訂正のお知らせ

■ホルテン「Rランナー」の、パーツナンバーの刻印「8カ所」に間違いがあります。
この間違った刻印ナンバーを直していただければ説明書通りに組立が進行出来ます。

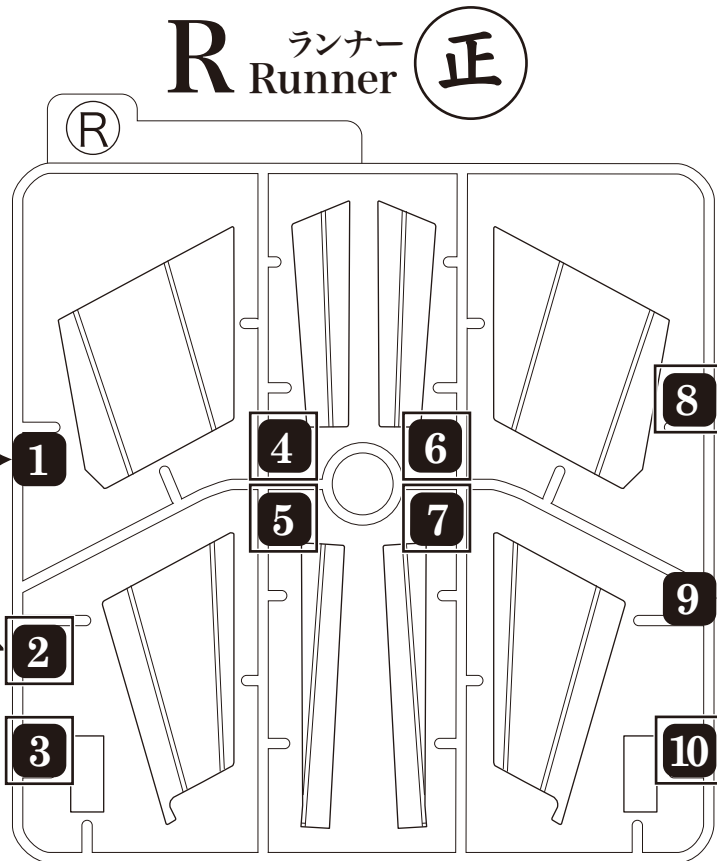
誤 R-2 → 正 R-4、 誤 R-3 → 正 R-6、 誤 R-4 → 正 R-8、 誤 R-5 → 正 R-2、
誤 R-6 → 正 R-3 と R-10、 誤 R-7 → 正 R-5、 誤 R-8 → 正 R-7

今すぐ、あなたのホルテンキットの「Rランナー」の
刻印番号を図のように訂正をお願いします。
Rランナーの刻印番号の修正箇所は「8カ所」です。

■番号の訂正があるのは、**2 3 4 5 6 7 8 10** の8ヶ所です。

※尚、**1** と **9** は正しい番号となっています。

が、訂正箇所です。
